УВЕДОМИТЕЛНО ПИСМО

Относно Обект: **„ОСНОВЕН РЕМОНТ/РЕКОНСТРУКЦИЯ НА ЦДГ „СВОБОДА“, ГР.ЯМБОЛ, УЛ. АЛЕКСАНДЪР СТАМБОЛИЙСКИ“ №78”.**

от констатирани нарушения върху носещата конструкция
по време на изпълнението на строителството

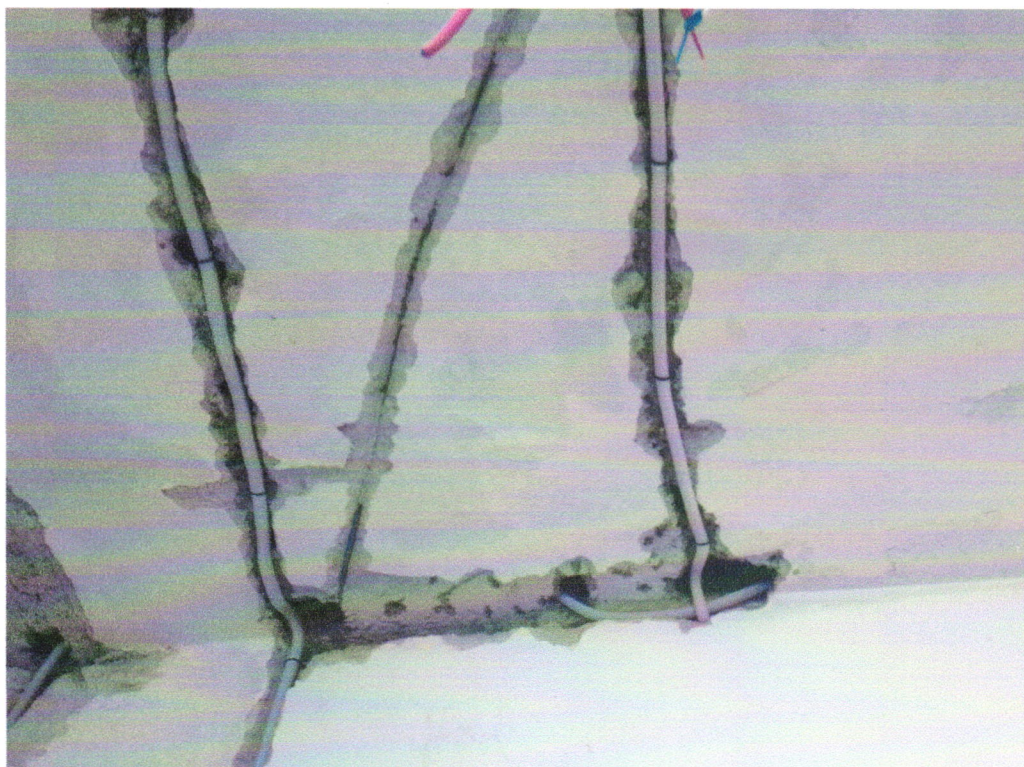
2. Разрушение при стъпването на готови подови елементи с кухини ПЕ Ц60-2 / 600-1. Разрушена целостта на греда и срязана носеща армировка

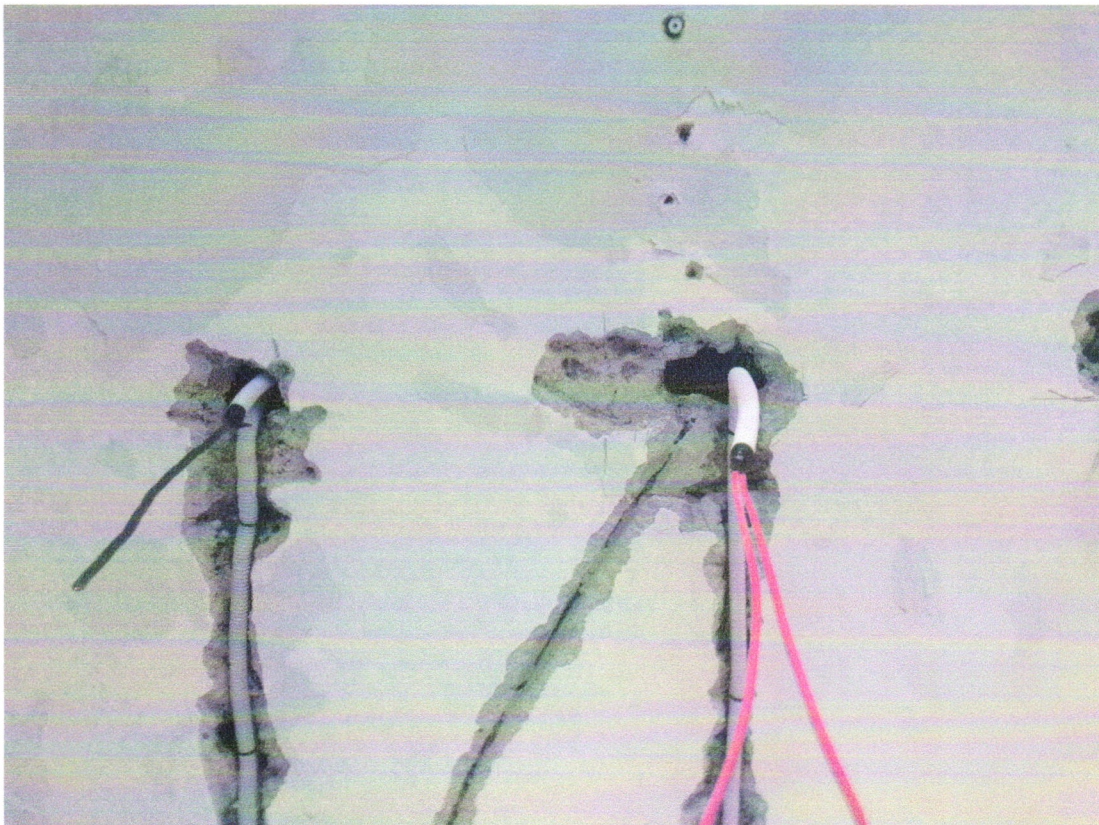
3. Разрушение при стъпването на готови подови елементи с кухини ПЕ Ц60-2 / 600-1.
Разрушена целостта на панелата и отворена пукнатина

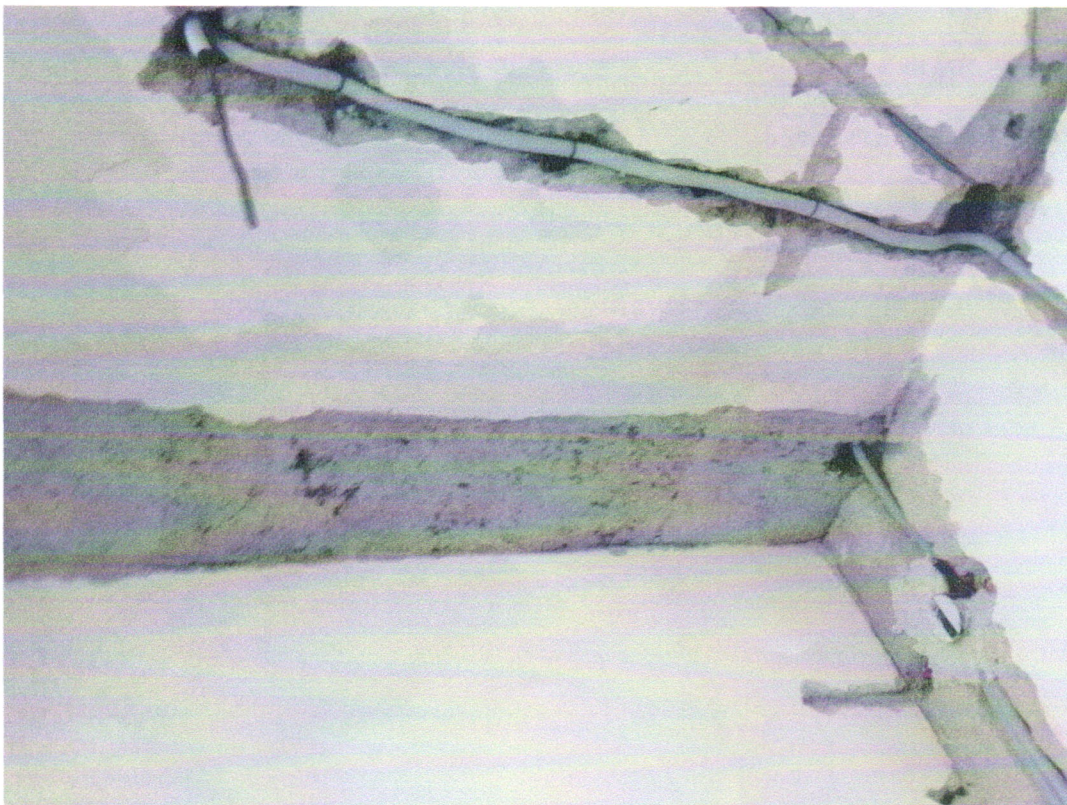
4. Прорязване и пробиване на готови подови елементи с кухини ПЕ Ц60-2 / 600-1.
Връзки на гофретата с армировката на панелата
